**AVIS RELATIF À LA PROTECTION
CONTRE LES EVENTUELS EFFETS NOCIFS ET NUISANCES
PROVOQUÉS PAR LES RAYONNEMENTS NON IONISANTS
GÉNÉRÉS PAR DES ANTENNES ÉMETTRICES STATIONNAIRES**

Commune : CHATELET - Exploitant : PROXIMUS

Référence exploitant : 71DES_00

Rapport n° 2883 / 2024

Figure 1 : Vue en plan des lieux de séjour et des points de contrôle

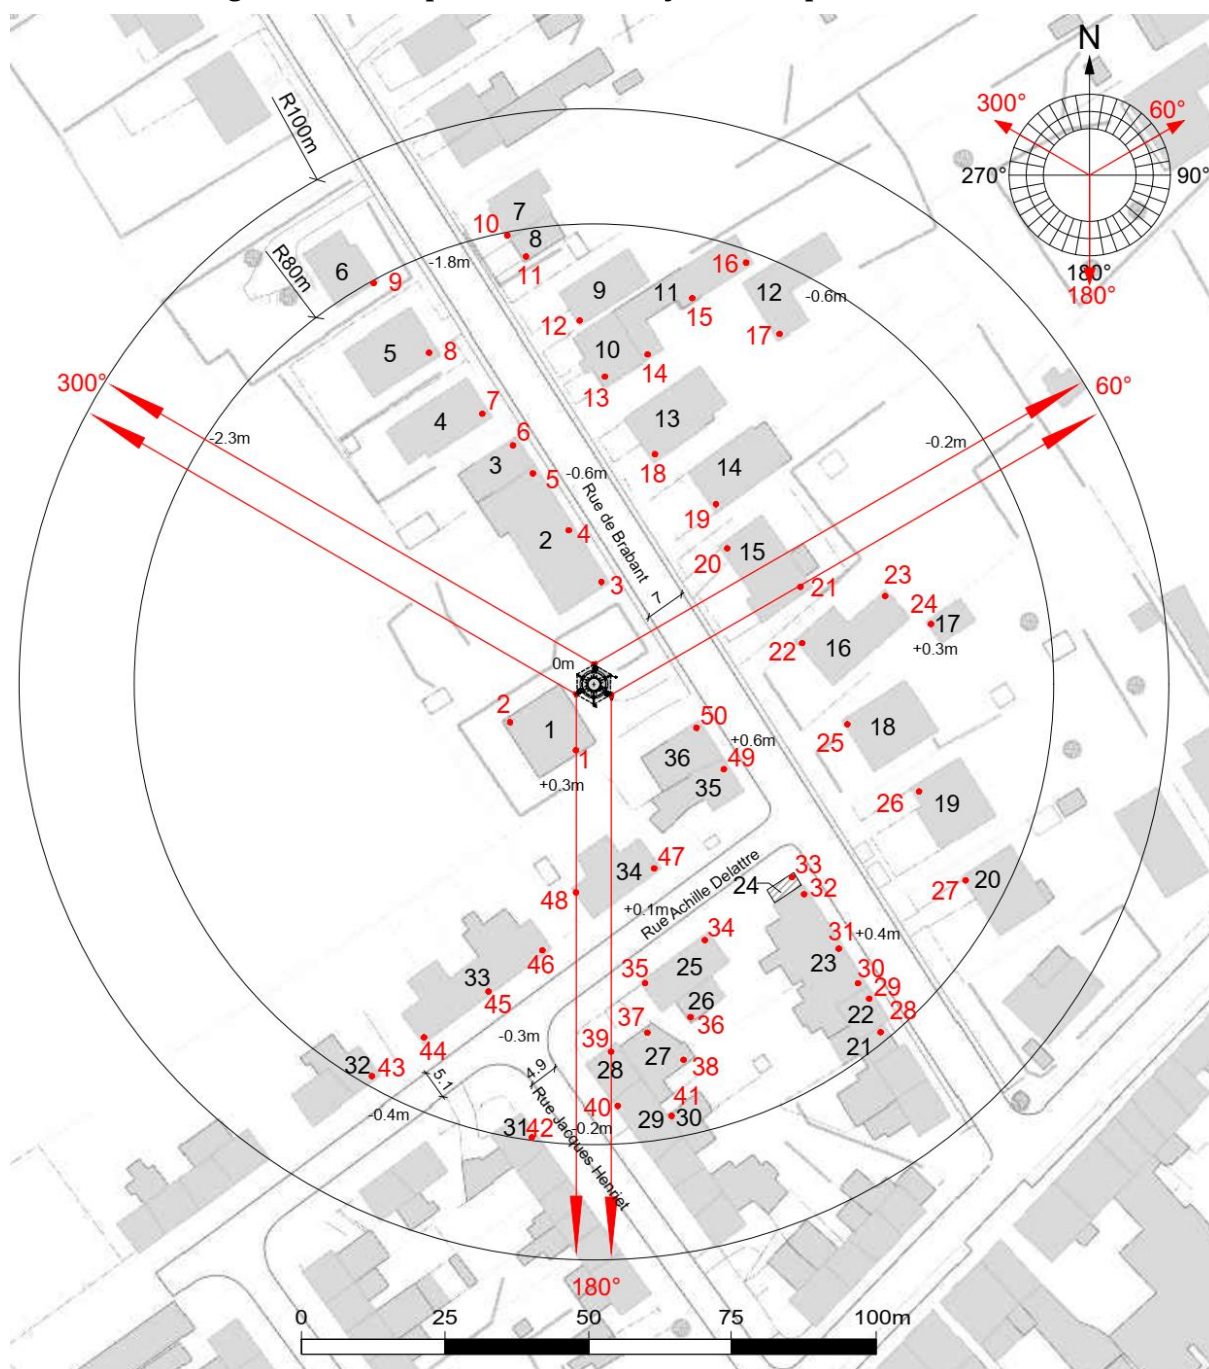
Les fréquences d'émission, la puissance rayonnée par chacune des antennes et leur gain permettent de déterminer le rayon de la zone à analyser. Tout dépassement de la limite par installation est exclu en dehors de cette zone. Le tableau 2 reprend les 35 LS² pour lesquels l'indice d'exposition est le plus élevé. Les différentes colonnes indiquent :

- le numéro du point de contrôle repris sur un des plans de la figure 1;
- le numéro du LS dans lequel se trouve le point de contrôle de la 1^{ère} colonne ;
- l'atténuation d'obstacle prise en compte pour le calcul de l'indice d'exposition dans le LS ;
- le résultat du calcul de l'indice d'exposition.

En ce qui concerne les antennes de l'installation mentionnées dans le tableau 1, la distance maximale à laquelle la limite pourrait être atteinte, à l'extérieur, est égale à 96,4 m. S'il n'y a pas de LS à une distance inférieure, les antennes respectent forcément la limite d'immission.

Dans le cas des LS situés à l'intérieur des bâtiments, une atténuation d'obstacle est prise en compte et il en résulte que la distance maximale à laquelle la limite pourrait être atteinte se réduit à 68,3 m.

Figure 2 : Vue en plan des installations d'antennes dans un rayon de 300 mètres autour de l'installation faisant l'objet de la demande d'avis

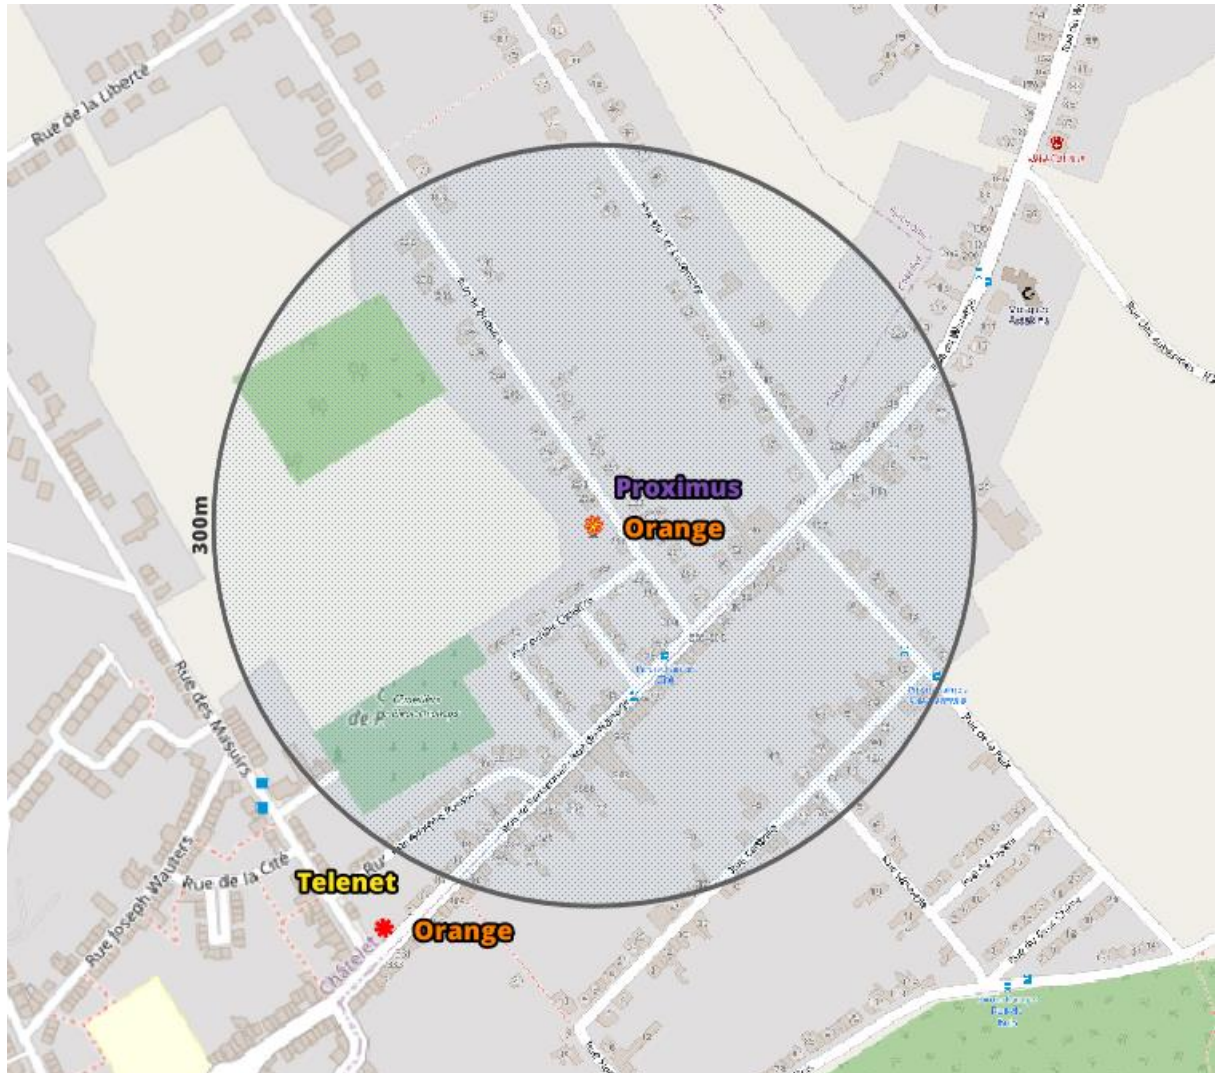
Le plan en projection verticale de la figure 2 indique la localisation des installations d'antennes émettrices stationnaires visées par le décret et situées dans un rayon de 300 mètres autour de l'installation référencée dans le paragraphe 2 et localisée au centre du cercle. Les données de localisation de ces antennes et les avis correspondant sont accessibles via le cadastre en ligne des antennes émettrices stationnaires⁸. Les installations prises en compte dans l'évaluation du respect de la limite cumulative sont les installations d'antennes émettrices déclarées en service par l'exploitant à la date du présent avis, à l'exception de l'installation référencée dans le paragraphe 2 et éventuellement d'autres installations ayant fait l'objet d'une demande d'avis à la même date et qui sont situées à l'intérieur de la zone de 300 mètres de rayon.

- c) dans tous les autres cas, il a été vérifié que la limite cumulative définie à l'article 4, §2 du décret n'est pas dépassée dans les lieux de séjour sur base du nombre d'installations localisées dans la zone d'évaluation de 300 mètres de rayon représentée dans la figure 2, de leur localisation ainsi que des données inscrites dans la figure 1 et au paragraphe 4 du présent avis et dans les avis attestant le respect de la limite par installation ou de la limite abrogée de 3 V/m relatifs aux autres installations reprises dans la figure 2.

Compte tenu des considérations ci-dessus, il apparaît que l'intensité du rayonnement électromagnétique généré, dans les lieux de séjour situés dans un rayon de 300 mètres autour de l'installation référencée dans le paragraphe 2, par l'ensemble des antennes émettrices stationnaires de l'ensemble des exploitants du même site d'antennes émettrices stationnaires respecte la limite fixée à l'article 4, § 2 du décret.
